改善箇所説明図

【不具合の内容】

【改善後形状】

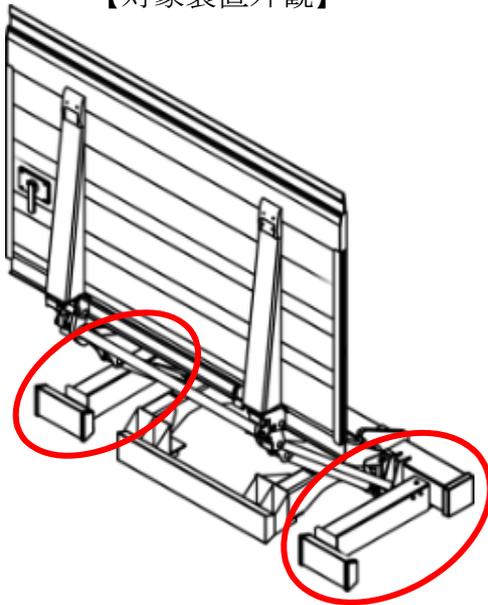
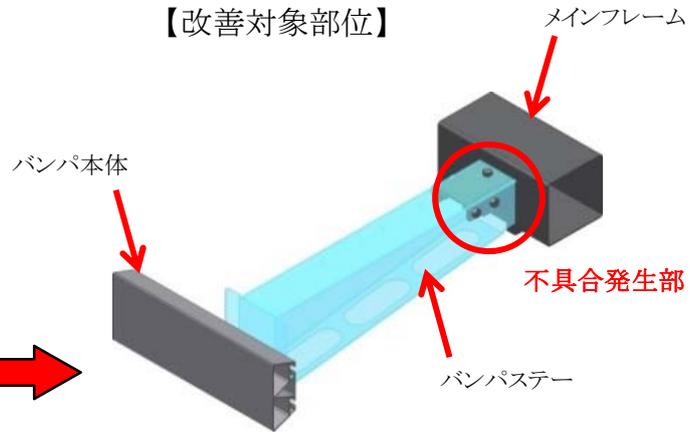
亀裂がない場合

亀裂がある場合

全車両、亀裂の有無を確認し、亀裂が無いものはメインフレームとバンパステー締結部に補強材を追加する。また、亀裂が確認された場合は、亀裂部を溶接にて補修し、補強材を追加で溶接する。

【改善対象部位】

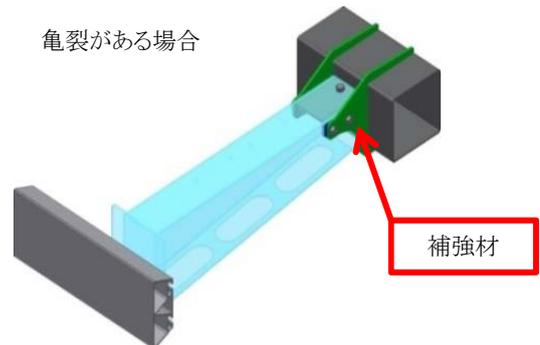
後部格納式テールゲートリフタのメインフレームにおいて、リヤバンパステー取付部の強度確認が不足しているため、走行時の振動等により亀裂が生じることがある。そのため、そのままの状態で使用を続けると亀裂が進行し、最悪の場合、有効に突入を防止できないおそれがある。
